RZUT PODDASZA

Bursa Szkolna nr 3 w Łomży

ZAKRES ZMIAN WPROWADZONYCH W PROJEKCIE W STOSUNKU DO PROJEKTU ZATWIERDZONEGO DECYZJĄ NR 66/18 ZNAK BUD.6740.1.53.2018 Z DNIA 06.04.2018, ZMIANY OZNACZONO KOLOREM CZERWONYM

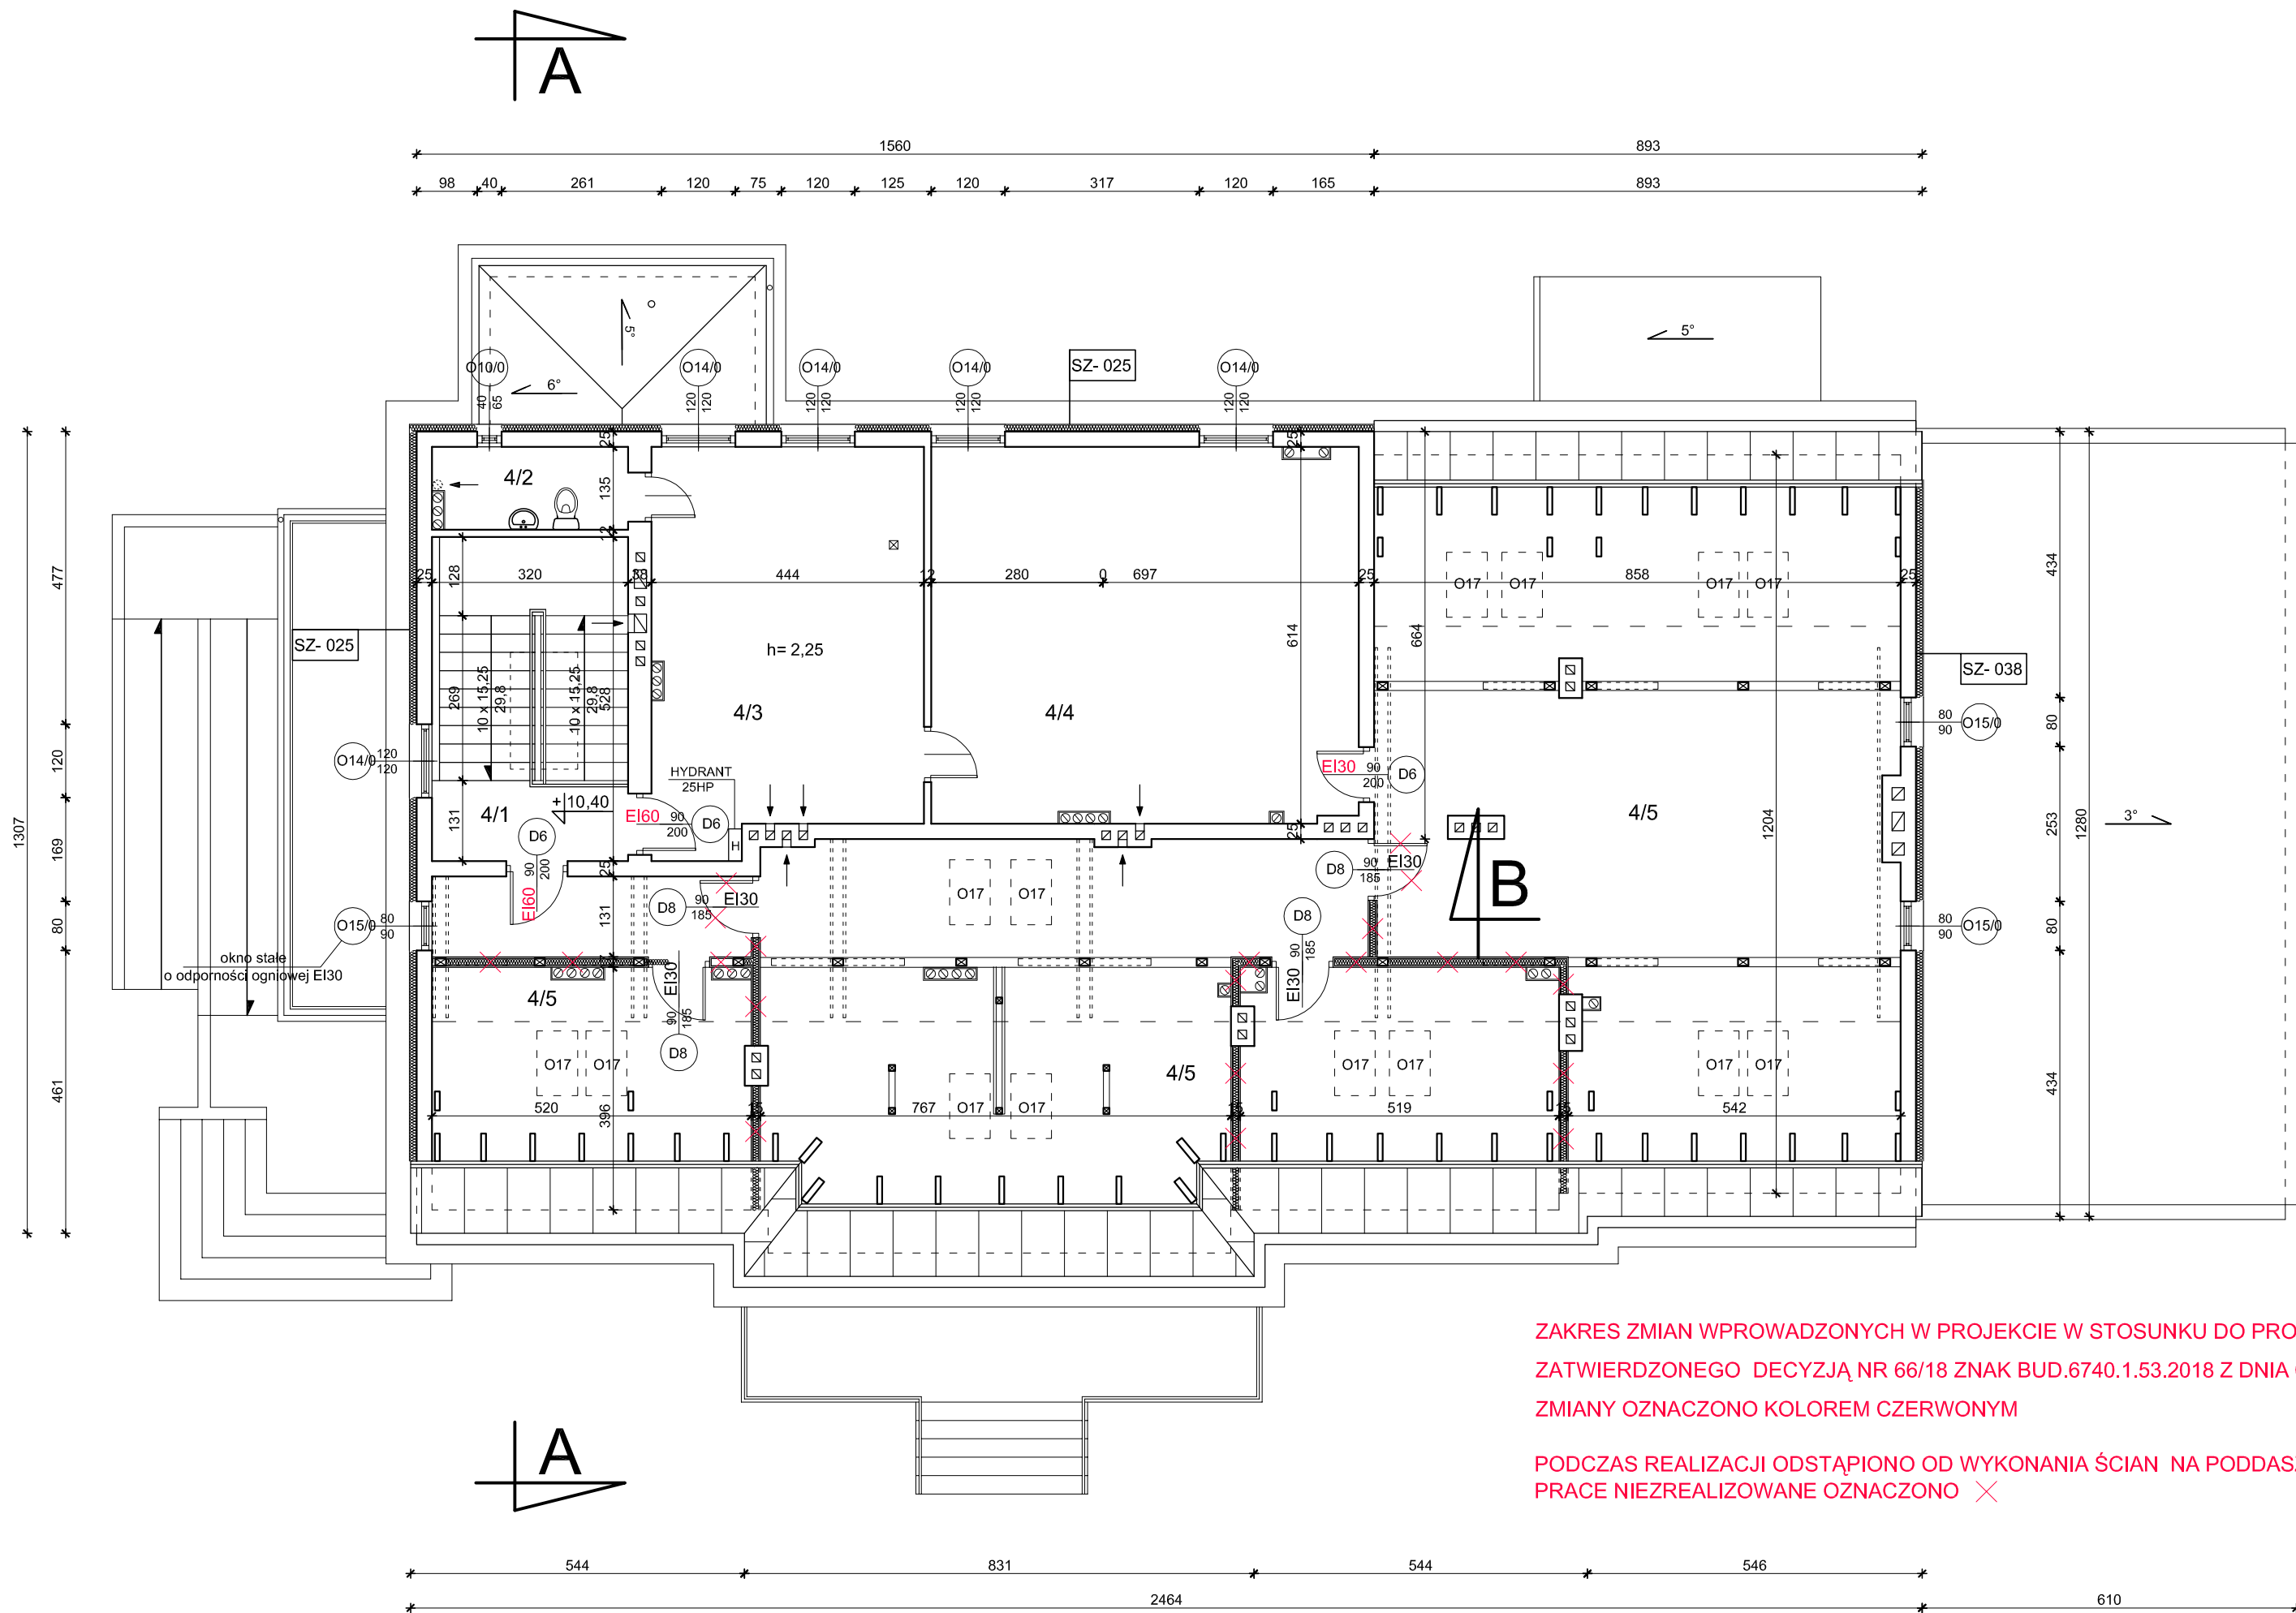
PODCZAS REALIZACJI ODSTĄPIONO OD WYKONANIA ŚCIAN NA PODDASZU, PRACE NIEZREALIZOWANE OZNACZONO X
